## 改善箇所説明図

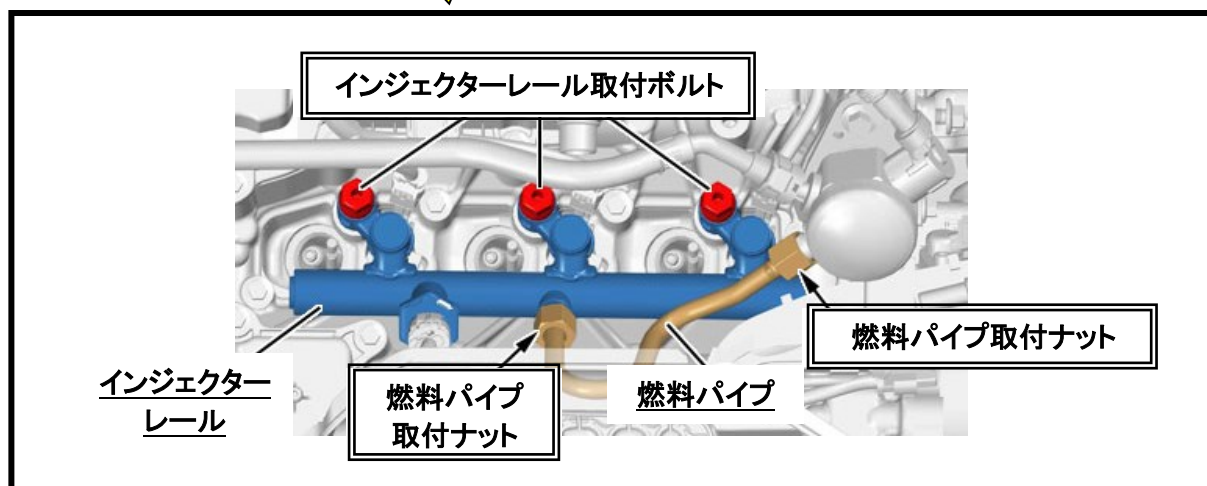
エンジンルーム内の燃料パイプ取付ナット及びインジェクターレール取付ボルトにおいて、締め付けトルクの設定が不適切なため、締め付けトルクが不足しているものがある。そのため、使用過程で振動により燃料パイプ取付ナットが緩み、接続部からの燃料漏れにより、最悪の場合、火災に至るおそれがある。

全車両、燃料パイプ取付ナット及びインジェクターレール取付ボルトを改訂後の規定トルクで締め付ける。
